ქალაქ თბილისის მუნიციპალიტეტის მერია
ᲒᲔᲓᲐᲛᲮᲔᲓᲕᲔᲚᲝᲑᲘᲡ ᲡᲐᲥᲐᲚᲐᲥᲝ ᲡᲐᲛᲡᲐᲮᲣᲠᲘ

წერილის ნომერი: **17-01172842151**

საქსახურში შემოსული თქვენი N19/011725301595-17 წერილის პასუხად გაცნობებთ, რომ ქ. თბილისში, ,,დელისი-3"-ის საცხოვებელ მიკრორაიონიში (ნაგვეთი 01/021) (საგ. კოდი N01.14.15.001.021) 2016 წლის 01 თებერლის N2407145 (AR1370429) ბრძანებით შეთანხმებული არქიტექტურული პროექტის დარღვევით მიმდინარე მშენებლობის გამო, ,,პროდუქტის უსაფრთხოებისა და თავისუფალი მიმოქცევის კოდექსი"-ს 25^1-ე მუხლის შესაბამისად ამავე კოდექსის 45-ე მუხლით გათვალიწინებული სამართალდარღვევის თაკიდან ასაცილებლის მიზნით სამსახური გაძლევთ რეკომენდაციას 120 კალენდარული დღის ვადაში გამოასწოროთ და ჩარმოადგინოთ კორექტირებული არქიტექტურული პროექტი და ახალი მშენებლობის ნებართვა შემდეგი დარღვევის გათვალიწინებით:

სიტუაციური სქემა	მასშტაბი: 1:2000

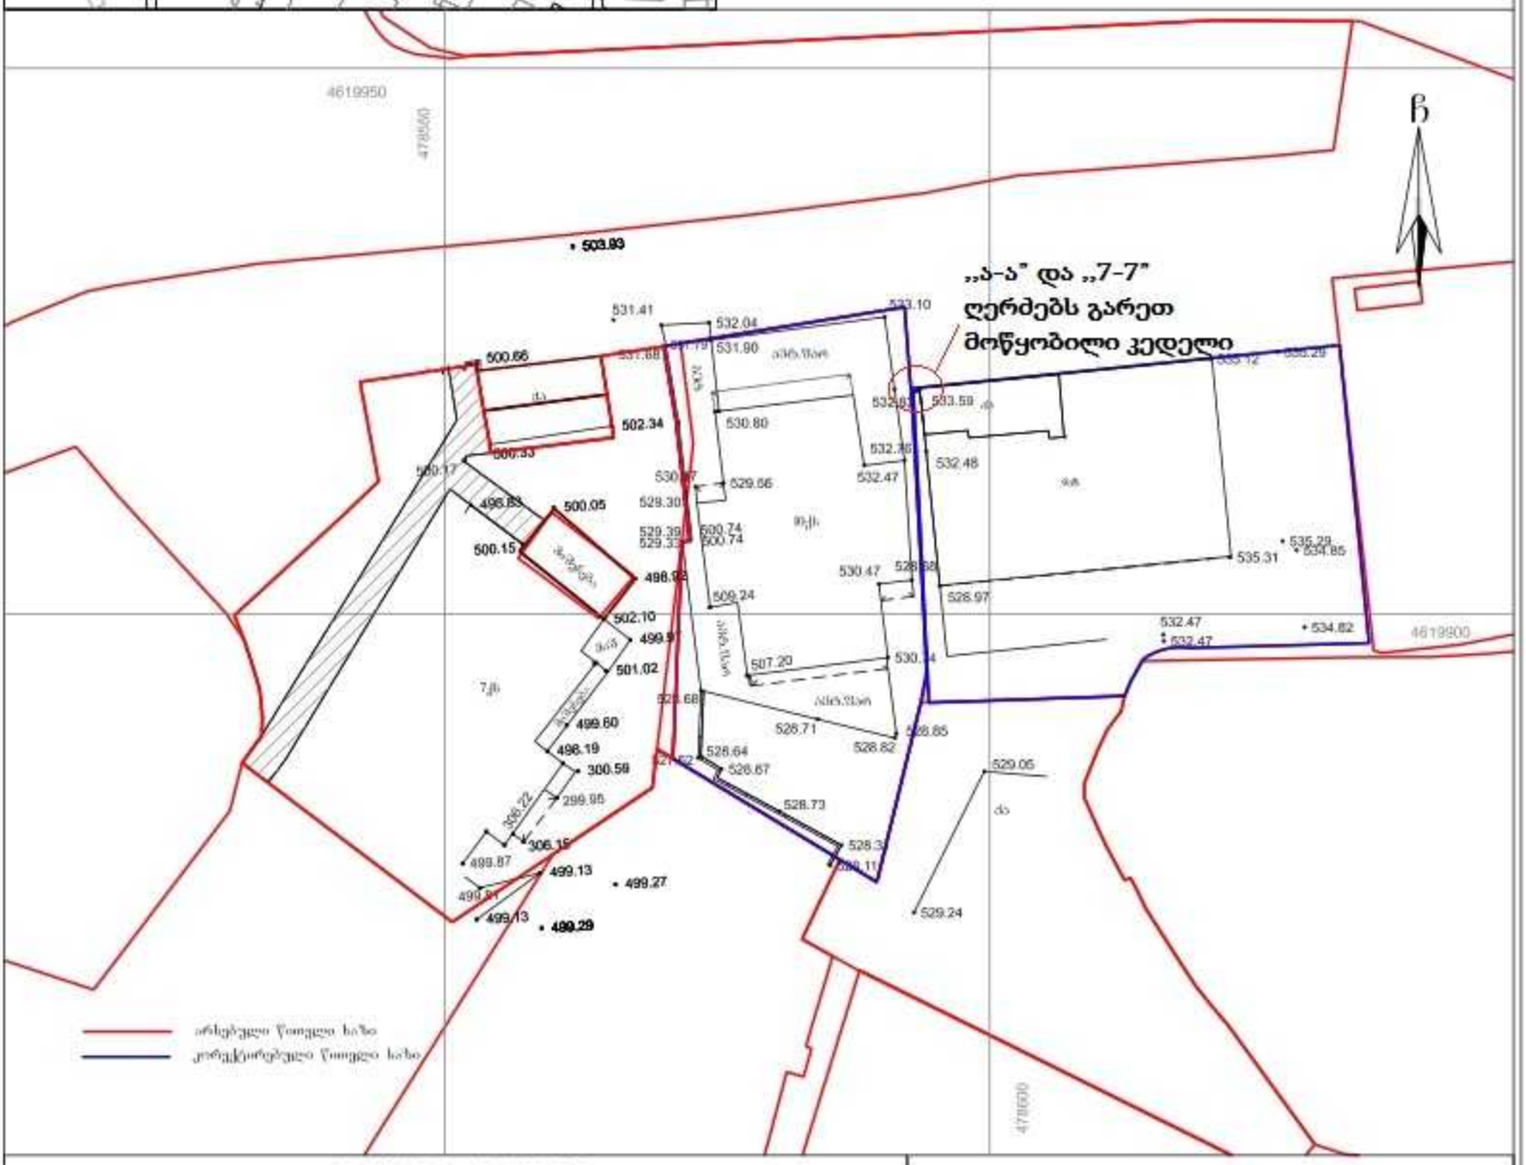
,,ა-ა" და ,,7-7" ღერძების გარეთ დამატებული მონოლითური კედლები სცდება საკადასტრო წითელ ხაზებს.
